**Mise en compatibilité du plan local d'urbanisme de
La Neuville-Chant-d'Oisel
avec la déclaration d'utilité publique
du projet de contournement Est de Rouen – Liaison A28-A13
présentée par le Préfet de Région**

**Avis de l'autorité administrative de l'État
compétente en matière d'environnement
sur le dossier présentant la mise en compatibilité du PLU et
comprenant le rapport environnemental**

Accusé réception de l'autorité environnementale : 3 novembre 2015

Figure 1 : Bande EPDUP dédiée au projet de liaison A28-A13
- Source : extrait du dossier (pièce G)

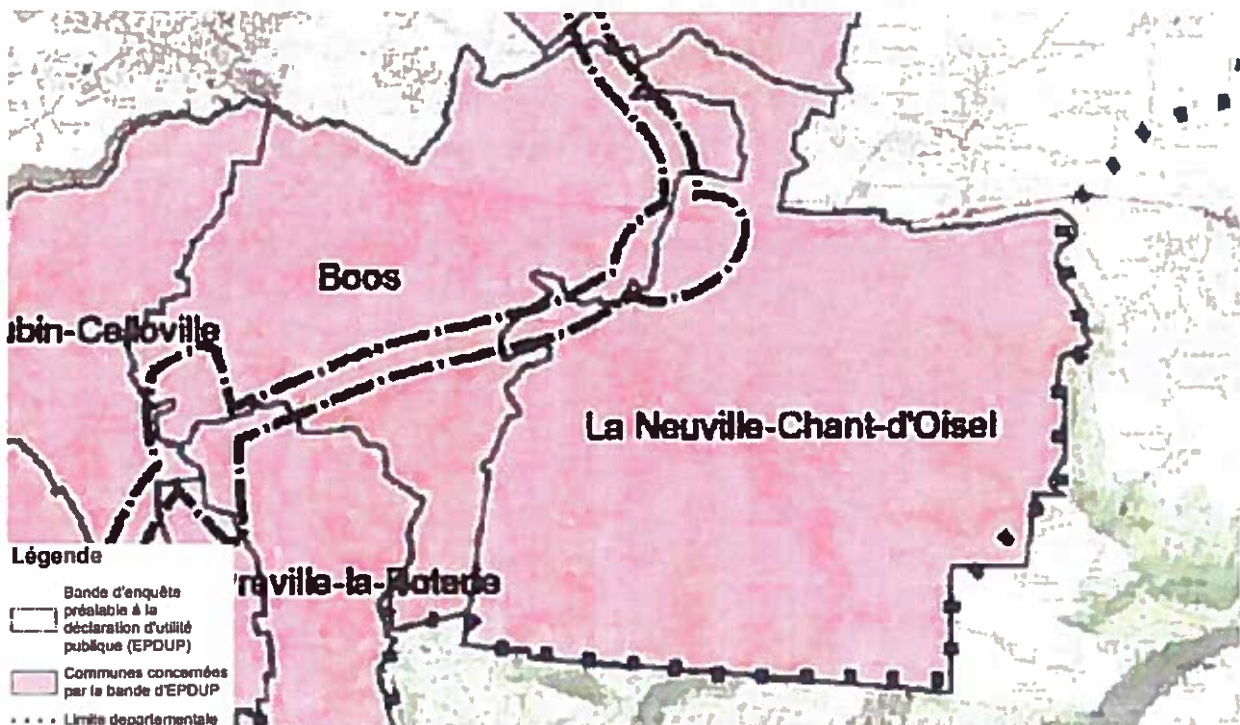
La commune de **La Neuville-Chant-d'Oisel** est concernée par le passage sur son territoire du projet de contournement Est de Rouen visant à relier les autoroutes A 28 et A 13 (Cf figure 2). Afin de rendre possible la construction de cette infrastructure routière, la mise en compatibilité de son plan local d'urbanisme est nécessaire afin de prendre en compte la bande d'enquête préalable à la déclaration d'utilité publique (EPDUP) d'une largeur moyenne de 300 m (Cf figure 1).

Les modifications qu'il convient d'apporter consistent à reporter cette bande au règlement graphique et à préciser au règlement écrit, par la création de secteurs spécifiques indicés IR, les dispositions nécessaires à la mise en œuvre du projet, notamment la possibilité d'y réaliser des affouillements et des exhaussements des terrains. Elles concernent 94,4 ha de zone agricole "A", 2,9 ha de zone naturelle "N" et 1,1 ha de zone urbaine "UB". Sont également déclassés 2,9 ha d'espaces boisés classés, afin de permettre d'y procéder aux déboisements nécessaires..
